COMUNE DI SAN GIOVANNI VALDARNO
PROVINCIA DI AREZZO

RECUPERO AMBIENTALE E FUNZIONALE DI CAVE
DISMESSE AI SENSI DELL'ART. 25 COMMA 3 DELLE N.T.A.
DEL VIGENTE REGOLAMENTO URBANISTICO

RELAZIONE INTEGRATIVA

Risposta alla richiesta di integrazioni ricevute il 18/05/2021 dal Comune di San Giovanni Valdarno

Figura 1 - Foto ripresa dal cono ottico 1.

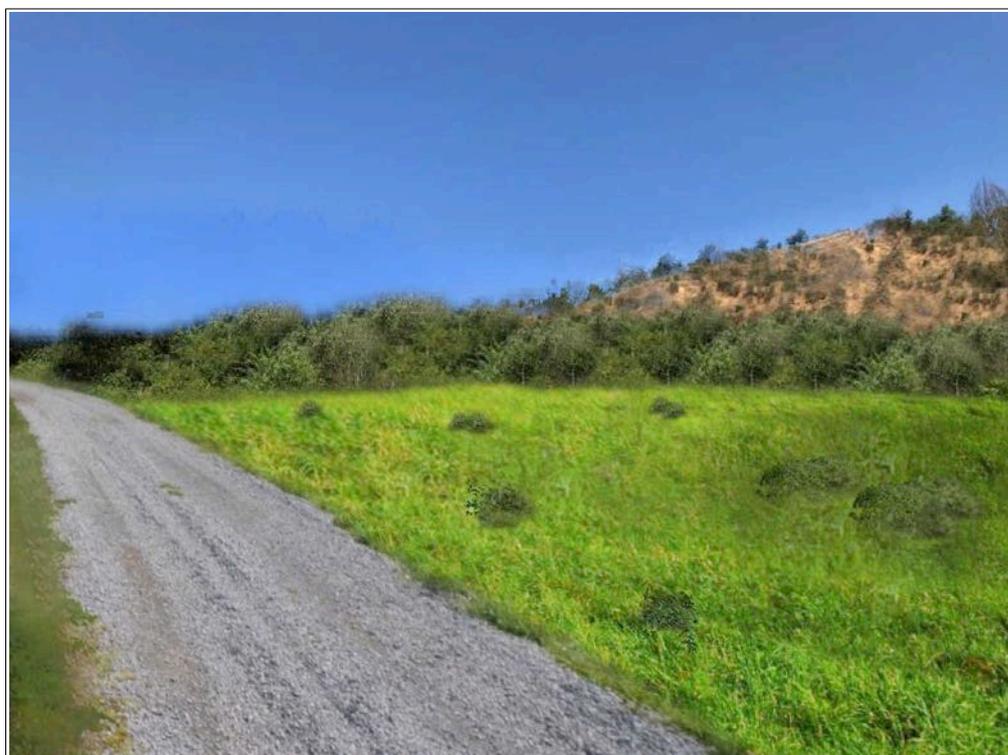
2.1.2. Nello spirito di collaborazione tra enti si evidenzia che, una volta rimosse le cause di impedimento rilevate, qualora venisse riproposto il procedimento in argomento, al fine di valutare l'istanza per l'espressione del necessario parere di competenza, dovrà essere necessariamente prodotta la seguente documentazione: 1) verifica di coerenza dell'intervento proposto con l'ambito tutelato de iure ex art. 142, comma 1, lett. g) del d.lgs n. 42/2004 attraverso l'analisi dimostrata dagli obiettivi, delle direttive e delle prescrizioni contenute all'art. 12 dell'elaborato 8B del PIT-PPR; 2) verifica di coerenza dell'intervento attraverso la specifica analisi dei contenuti della scheda di Ambito Paesaggistico n. 11 "Val

d'Arno superiore” e con i correlati abachi delle invarianti di cui al PIT-PPR; 3) elaborazioni di viste foto-realistiche di dettaglio ad alta risoluzione, dello spaccato di ripristino attraverso idonei elaborati contenenti anche la visualizzazione dell'ipotesi vegetazionale di soprassuolo; 4) verifica e valutazioni, con idonea elaborazione cartografica riguardo la presenza di ricettori sensibili, che potrebbero essere comunque interessati dall'intervento in oggetto; 5) relazione forestale di dettaglio della formazione vegetazionale tutelata paesaggisticamente; 6) idonea elaborazione cartografica contenente l'individuazione qualificata dei beni paesaggistici e beni culturali soggetti a tutela facendo riferimento ai valori paesaggistici, culturali e ambientali presenti e relazione riguardo alle possibili interferenze.

In riferimento al **punto 3** (*elaborazioni di viste foto-realistiche di dettaglio ad alta risoluzione, dello spaccato di ripristino attraverso idonei elaborati contenenti anche la visualizzazione dell'ipotesi vegetazionale di soprassuolo*) si riportano nelle figure 3, 1, 2, 4, 5 quanto richiesto. In particolare la figura 3 mostra l'ubicazione dei punti di ripresa fotografica con i quali sono poi stati realizzati gli elaborati fotografici dello stato di ripristino dei luoghi. Nelle figure successive si riporta la documentazione fotografica dello stato attuale dei luoghi (cono ottico 1 e 2) con le relative elaborazioni foto realistiche (rendering 1 e 2) in cui viene mostrato nel dettaglio lo stato di ripristino dell'area in esame. Per quanto riguarda i punti 1 (*verifica di coerenza dell'intervento proposto con l'ambito tutelato de iure ex art. 142, comma 1, lett. g) del d.lgs n. 42/2004 attraverso l'analisi dimostrata dagli obiettivi, delle direttive e delle prescrizioni contenute all'art. 12 dell'elaborato 8B del PIT-PPR*), 2 (*verifica di coerenza dell'intervento attraverso la specifica analisi dei contenuti della scheda di Ambito Paesaggistico n. 11 “Val d'Arno superiore” e con i correlati abachi delle invarianti di cui al PIT-PPR*), 4 (*verifica e valutazioni, con idonea elaborazione cartografica riguardo la presenza di ricettori sensibili, che potrebbero essere comunque interessati dall'intervento in oggetto*), 5 (*relazione forestale di dettaglio della formazione vegetazionale tutelata paesaggisticamente*); 6 (*idonea elaborazione cartografica contenente l'individuazione qualificata dei beni paesaggistici e beni culturali soggetti a tutela facendo riferimento ai valori paesaggistici, culturali e ambientali presenti e relazione riguardo alle possibili interferenze*), si rimanda alle relazioni e alla tavola appositamente redatte: *Verifiche di coerenza/compatibilità sulla scheda di Ambito Paesaggistico 11, sugli Abachi delle invarianti e sulla Disciplina dei beni paesaggistici di cui all'allegato 8B del PIT-PPR, Relazione vegetazionale, Relazione interferenze con beni soggetti a tutela, tavola 4 - Ricettori sensibili di interesse paesistico, culturale e ambientale, tavola 5 - beni paesaggistici e culturali.*

Figura 6 - Ubicazione prevista del piezometro e della piastra in calcestruzzo per i rifornimenti.

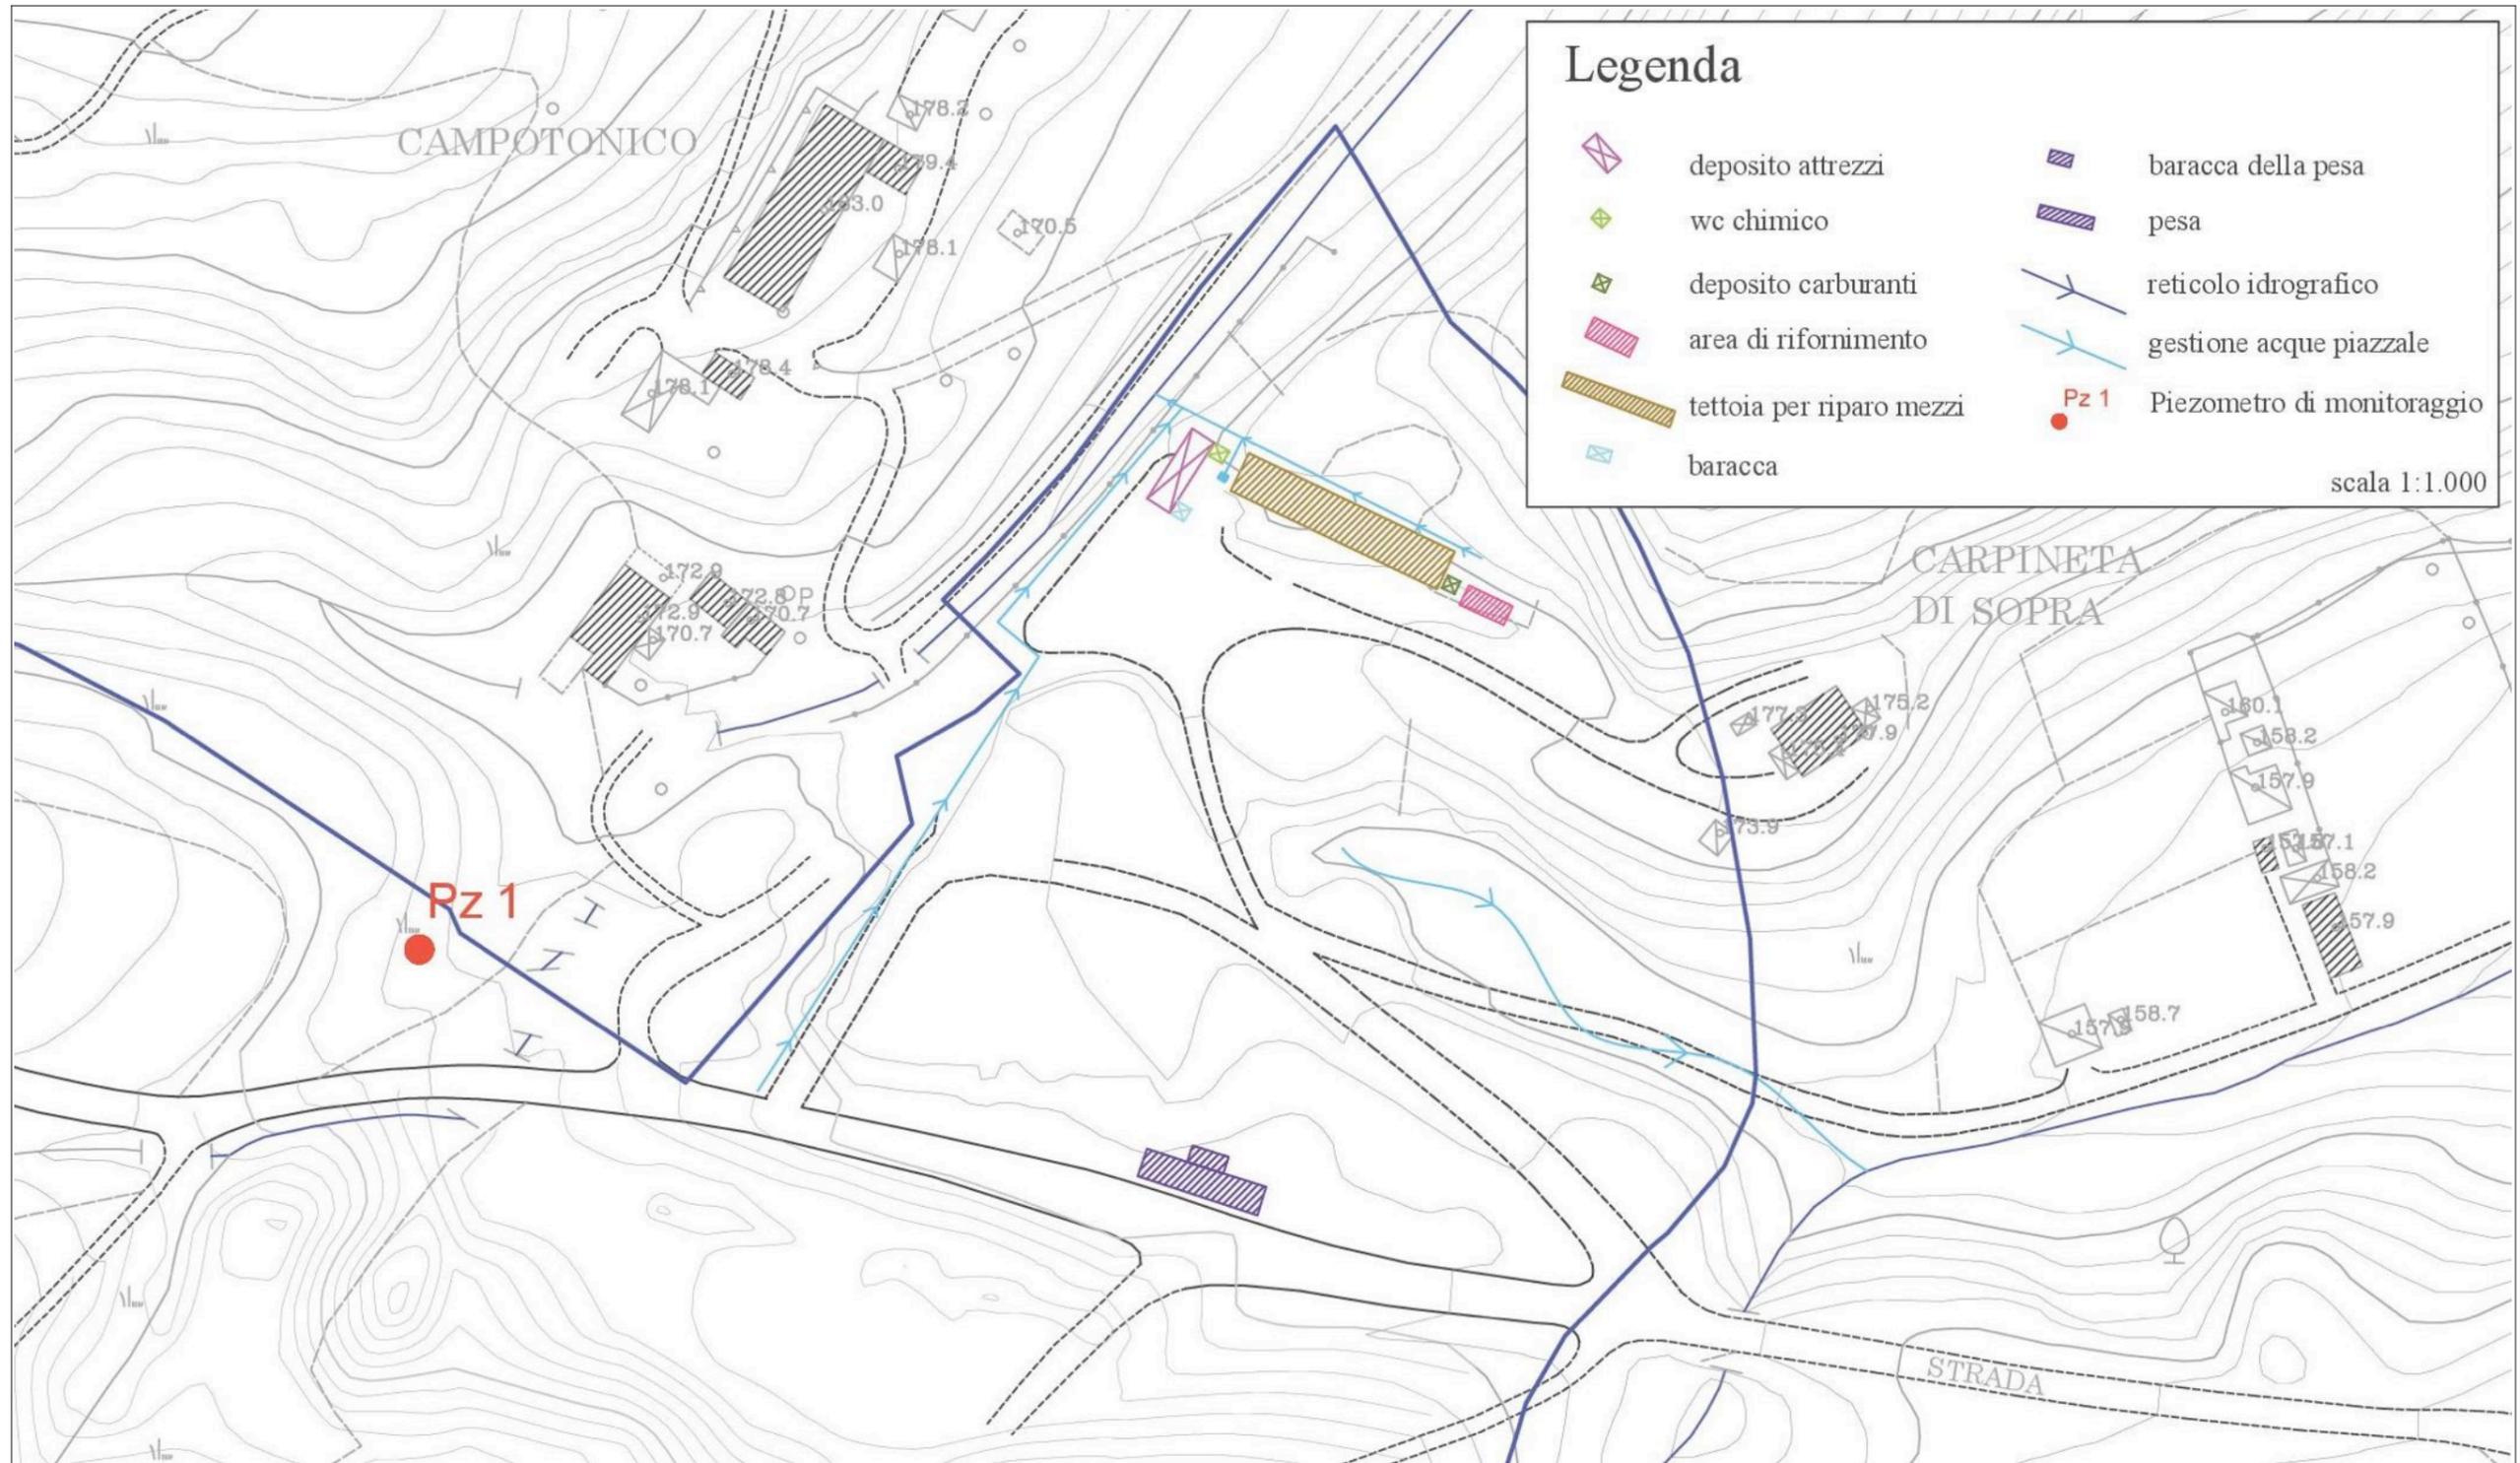
2.2.5.1. 1. La profondità della falda è affermata sulla base di dati non verificabili in continuo nell'area di escavazione (Lotto1); per quanto le informazioni date possano derivare dalla conoscenza dei luoghi, in conformità a quanto richiesto dal Reg. 72R art. 2 punti g) e h) è richiesto il posizionamento di un piezometro in area a confine del Lotto 1 che raggiunga una profondità, vista la presenza di litotipi molto permeabili e la relativa alta vulnerabilità, inferiore di alcuni metri rispetto ai 178 m slm di quota minima di scavo indicata nelle sezioni di progetto, raggiungendo indicativamente i 165 m slm. 2) La quota minima di scavo prevista nelle sezioni di progetto è pari a 178 m slm, differentemente da quanto indicato in Relazione Generale in cui si indica una quota minima di scavo di 170 m. Si chiede di dare chiarimenti in merito. 3) In riferimento al punto precedente, il DPGR 72/R 2015, quale regolamento attuativo della LR 35/2015, precisa inoltre all'art. 2 relativamente agli allegati tecnici da presentare per il progetto di recupero e coltivazione che sia determinato lo stato qualitativo della falda attraverso una sua caratterizzazione; quest'ultimo può essere desunto anche dall'eventuale raccolta di dati ambientali derivanti dal sistema di monitoraggio di ARPAT stessa. Tale elaborato potrà essere omesso in caso di evidenza di assenza di falda, dimostrata dal monitoraggio piezometrico. 4) Relativamente ai pozzi ad uso domestico si osserva che il pozzo posto nella zona a NE dell'area estrattiva (Loc. Campotonico) risulta posto in prossimità dell'area estrattiva; l'area di scavo si trova a 130 m circa dal pozzo, compreso quindi all'interno della sua area di rispetto, motivo per il quale dovranno essere date tutte le garanzie sulla prevenzione da sversamenti e da fenomeni di potenziale percolamento di inquinanti nel sottosuolo elencate nel presente elaborato. 5) Relativamente alle modalità di rifornimento dei mezzi d'opera direttamente nell'area impianti attraverso il serbatoio di carburante, sarebbe opportuna la *realizzazione di un'adeguata piazzola impermeabilizzata, per evitare che si sviluppino qualsiasi tipo di contaminazione del suolo (comunque molto permeabile), dotata di un impianto di gestione delle AMD con*

sedimentatore e un disoleatore; in alternativa, dovrebbe essere prevista la rimozione del serbatoio di carburante ed il rifornimento dei mezzi operativi in un'area impermeabilizzata e coperta, prossima all'area di esecuzione dei lavori di recupero ambientale dell'ex-cava.

In accoglimento della richiesta di cui al **punto 1**, in figura 6 è stato ubicato il piezometro che sarà lizzato nell'area al confine con il lotto 1 e che raggiungerà la quota di 165 m sul livello del mare. Si ritiene di eseguire una perforazione a distruzione di nucleo per poi infiggere una tubazione piezometrica di 3" nella quale possono essere agevolmente inserite le consuete pompe a immersione usa e getta alimentate a batteria, da utilizzarsi per il prelievo dei campioni di acqua sotterranea.

Come richiesto al **punto 5**, in figura 6 è ubicata la piazzola dell'area in cui saranno effettuati i rifornimenti dei mezzi d'opera. La piazzola sarà realizzata in calcestruzzo armato e dunque impermeabilizzata per evitare che gli eventuali sversamenti accidentali di carburante possano andare a contaminare i terreni presenti al di sotto. La piazzola avrà le dimensioni di 3,0 x 8,0 m. Il rifornimento dei mezzi d'opera avverrà tramite la pompa della cisterna del gasolio, dotata di idonea vasca di raccolta degli eventuali sversamenti e quindi, in caso di problemi, potrebbero al massimo riversarsi alcune gocce di carburante le quali rimarrebbero comunque sulla piastra in calcestruzzo la quale sarà realizzata, ovviamente, con la pendenza verso il centro.

Figura 7 - Recettori sensibili, distanze dall'area estrattiva e tipologia di strada.

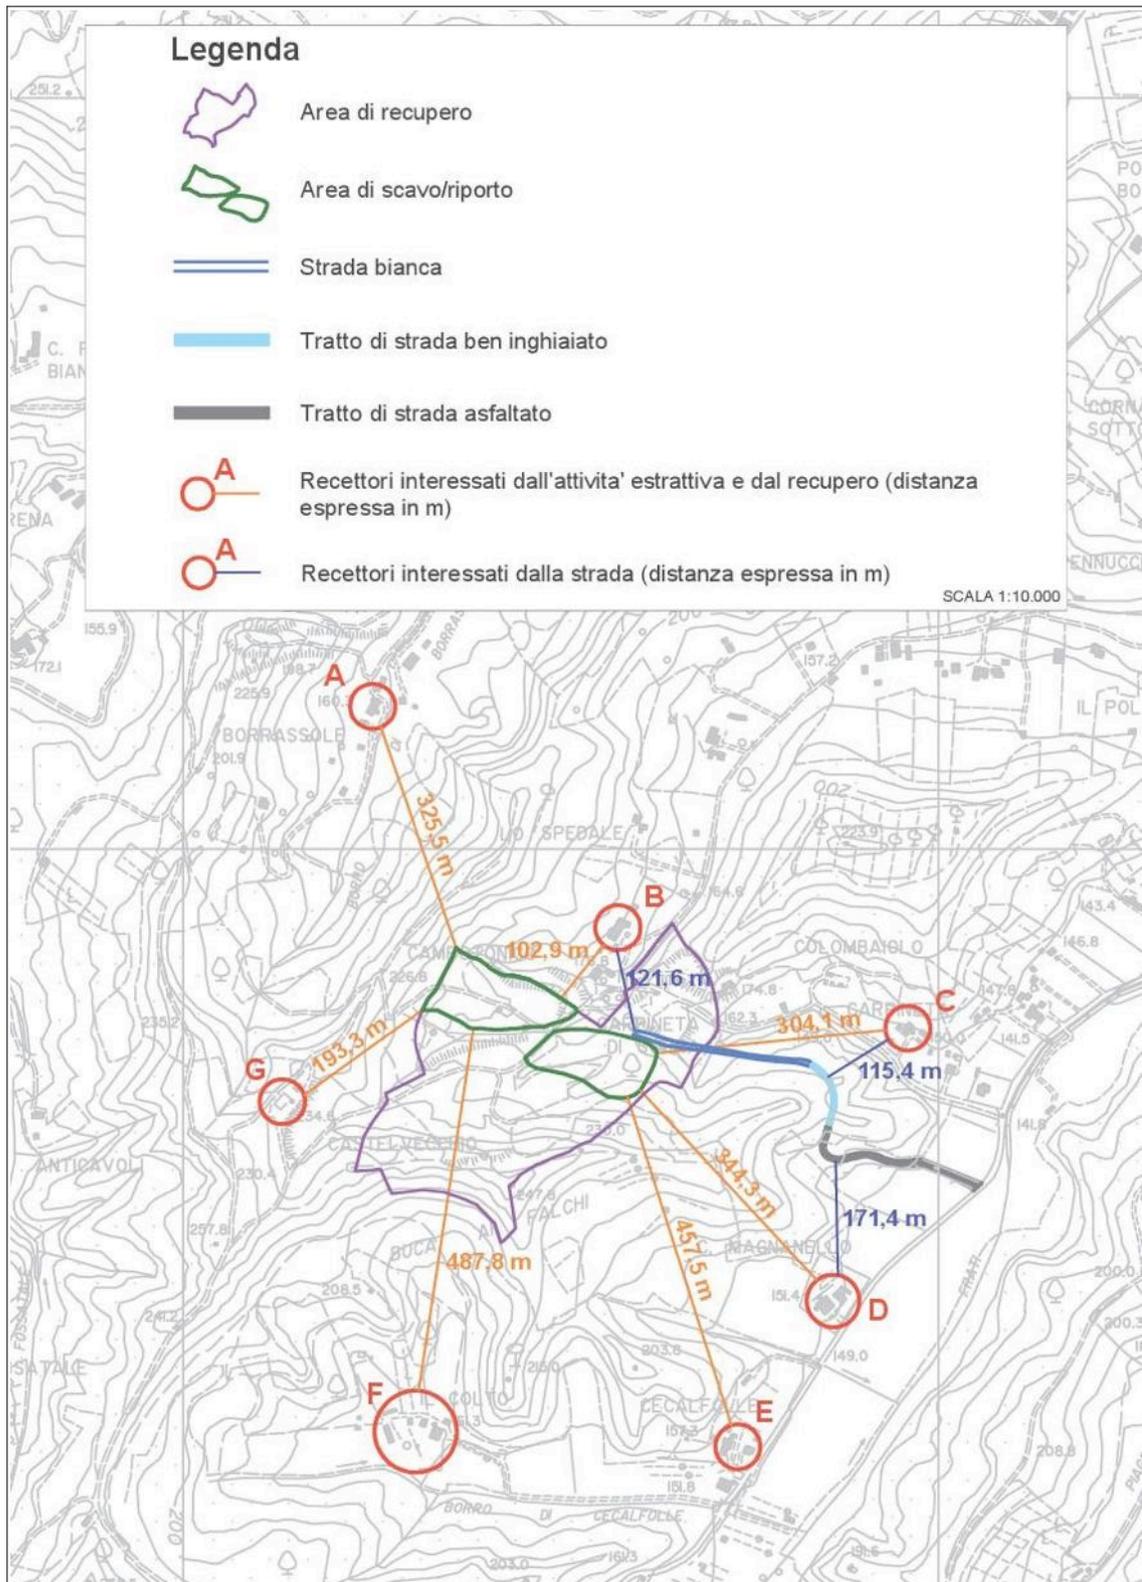
2.2.8.1. In merito alla documentazione presentata si riporta il parere del Settore Agenti Fisici Area Vasta Sud che osserva: 1) Le stime sono effettuate considerando la propagazione per divergenza geometrica (su terreno completamente assorbente), senza considerare eventuali effetti barriera prodotti dal materiale di scotico accumulato ai confini dell'area (effetto presente nelle fasi di coltivazione e in parte di ripristino), ma però considerando un abbattimento di 8 dB dovuto "alle scarpate e altre asperità e vegetazione dell'area"; 2) Questo ultimo fattore di abbattimento, estremamente elevato 8 dB, non risulta giustificato nella relazione; in assenza di tale fattore di riduzione si avrebbero criticità al recettore B per tutte le fasi e potenzialmente al recettore G nella fase di scotico e ripristino, criticità non quantificabile in quanto introdotta una attenuazione (legata sia al materiale di scotico che all'abbassamento del piano di coltivazione) non motivata tecnicamente; quindi pur concordando nell'assenza di tale effetto di abbattimento si riconferma che non ne è motivata la quantificazione in 8 dB (nel precedente contributo si era infatti chiesto che gli effetti barriera dei cumuli di scotico venissero motivati in base a posizione, altezza barriera, distanza barriera-recettori con opportuni calcoli; tale esigenza è ora presente anche per gli effetti scarpata introdotti); 3. Nella documentazione del 29/05/2019 veniva previsto il ricorso alla deroga per la fase di scotico; nella integrazione tale evenienza non viene riconfermata ma dai livelli sonori stimati (con le problematiche di cui ai punti 1 e 2 precedenti) tale deroga potrebbe rendersi necessaria nella fase di scotico; 4. la documentazione integrativa non riporta una nuova cartografia delle distanze dei recettori dalle varie aree di coltivazione e ripristino per cui si presume sia valida quella della documentazione del 2019; 5. laddove tuttora valida tale planimetria si ritiene che non sia stata chiarita la incogruenza sulle distanze dichiarate dei recettori dall'area di cava sulle quali sono basate le stime; nello specifico si era già dedotto dalla prima documentazione che le distanze sono differenziate per le fasi di scoperchiatura-coltivazione (linea verde) e ripristino (linea viola), ma dalla cartografia tali distanze non sono graficamente coerenti: ad esempio se la distanza di B dall'area di coltivazione è 103 m la distanza dalla linea viola dell'area di ripristino sembrerebbe non potere essere superiore a circa 30 m (non coerente con gli 80 m dichiarati); a meno che parti dell'area di ripristino (linea in viola) siano già completamente ultimate e non saranno oggetto di ulteriori lavorazioni e quindi le distanze andranno precisate rispetto alle effettive aree di ripristino (come sembrerebbe dall'esame delle altre tavole 3.1 e 4.0 allegate al progetto); in tale caso andranno aggiornate le distanze anche sulla cartografia della documentazione di impatto acustico e se necessario le stime basate su tali distanze. Considerato quanto sopra indicato si chiedono i chiarimenti di cui ai punti indicati nella istruttoria. Si anticipa comunque che, poiché le stime trasmesse non permettono di dedurre una situazione di sicuro rispetto del criterio differenziale in particolare al recettore B, essendo basate su effetti di riduzione del rumore legati alla morfologia del terreno di difficile esatta

quantificazione, si ritiene necessario che all'avvio della fase di scoperchatura entro 15 giorni vengano effettuate misure in opera ai recettori critici per attestare il rispetto dei limiti e/o la necessità di deroga e/o di misure di mitigazione; in base all'esito di tali misure (e di eventuali ulteriori verifiche con effetto barriera del materiale di scotico se necessarie in base alla prima sessione di misure) andrà aggiornata la documentazione di impatto acustico per le fasi di coltivazione e ripristino per la individuazione di soluzioni di mitigazione se necessarie

Per quanto riguarda la richiesta inerente l'impatto acustico si rimanda al relativo allegato fuori testo *Previsione di impatto acustico della coltivazione di area di cava - integrazione Prot. AR.01.03.34/4.4*
